**Lycée Privé Sainte Maure
105, route de Méry
10 150 SAINTE MAURE**

Projet de nouveau système de traitement des eaux usées

**Avis d'hydrogéologue agréé concernant l'incidence du
projet de nouveau système de traitement des eaux usées (STEU)
du Lycée sur le captage d'eau potable du COPE de Sainte
Maure/Lavau (forage Pultine 2)**

Août 2017

Figure 2 : plan de principe du nouveau STEU établi par le SDDEA (extrait document en date du 23 août 2017 – indice 3)

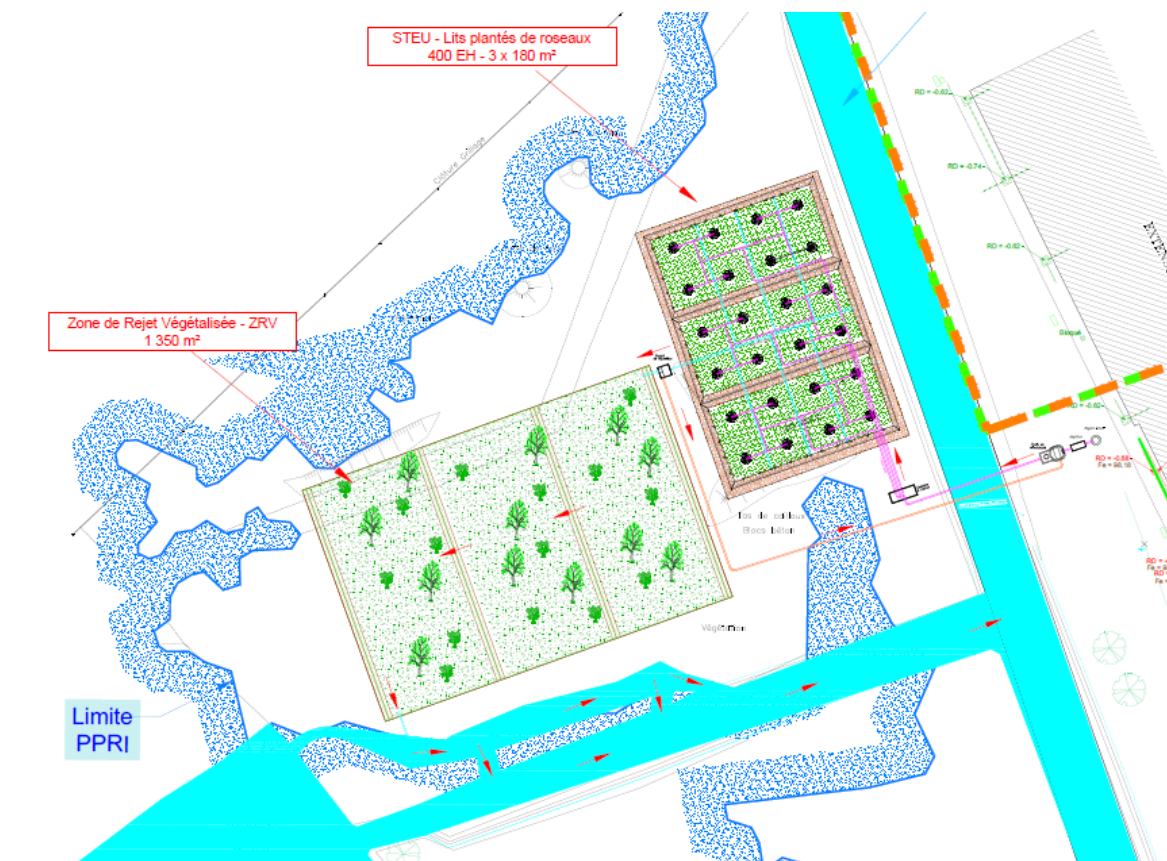
Le nouveau STEU sera dimensionné pour 400 EH, constitué comme indiqué ci-dessus de 3 lits plantés de roseaux de 180 m² environ chacun, avec un système de recirculation des eaux. Les eaux usées du Lycée sont séparées des eaux pluviales. Le débit journalier d'eaux usées est estimé à 60 m³.

En sortie des lits de roseaux, les eaux seront transférées dans une zone végétalisée. Les eaux qui ne pourront s'infiltrer notamment en périodes hivernales se dirigeront vers le bras du Melda, via le fossé de trop plein de la retenue d'eau (voir figure 2 et photo ci dessous)

Figure 3 : Incidence de l'exploitation du captage de la Pultine 2 au débit de 50 m³/h sur une durée de fonctionnement de pointe de 13h30 avec un gradient hydraulique de 0,15 % (extrait note incidence IRH)

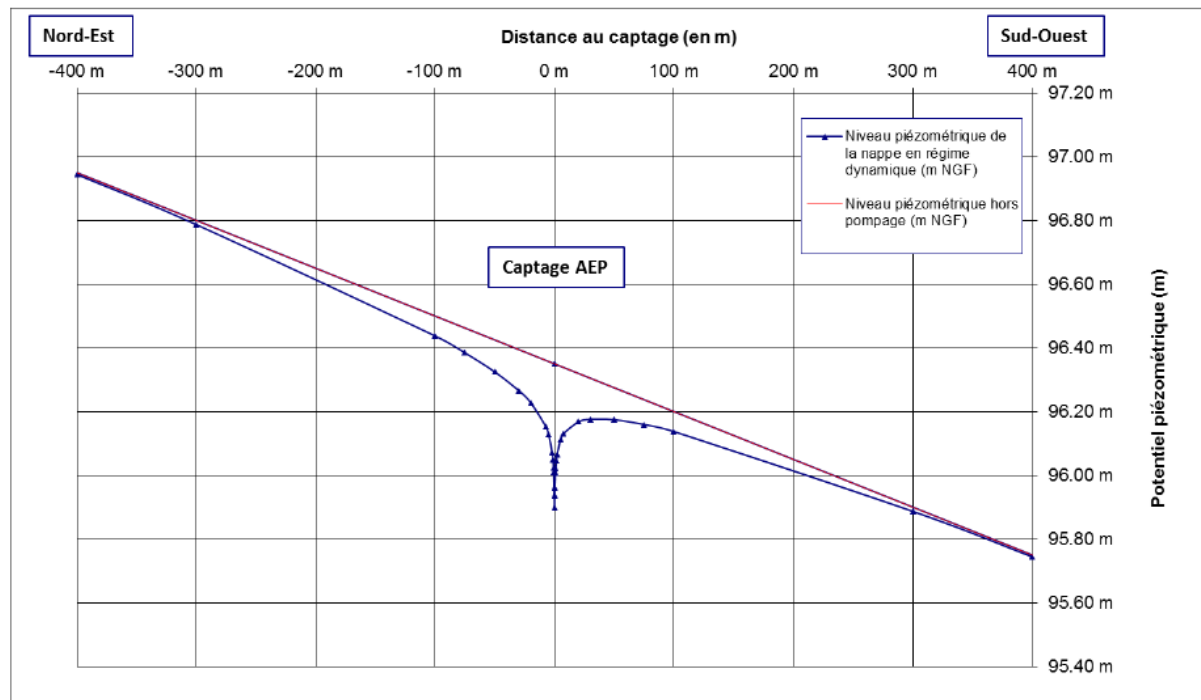
IRH a estimé la zone d'appel autour du captage, avec les caractéristiques de la nappe donnée ci-dessus pour un pompage de 50 m³/h pendant 13h. ce qui correspond approximativement aux besoins actuels du COPE de Sainte Maure/Lavau. Cette zone ne dépasse pas 50 mètres en aval.

Compte tenu du contexte hydrogéologique du site du projet de nouveau STEU pour le Lycée privé de Sainte Maure (voir § ci-dessus) et compte tenu de l'évaluation de la zone d'appel en aval du nouveau forage de Pultine 2, nous considérerons que l'incidence du projet de nouveau STEU sera nulle sur le nouveau captage de Pultine 2.

Sur la base des éléments qui m'ont été remis concernant le projet de nouveau STEU et concernant le nouveau captage de Pultine 2, je donne un avis favorable au projet de nouveau STEU du Lycée, considérant que son incidence sur le nouveau captage sera nulle.
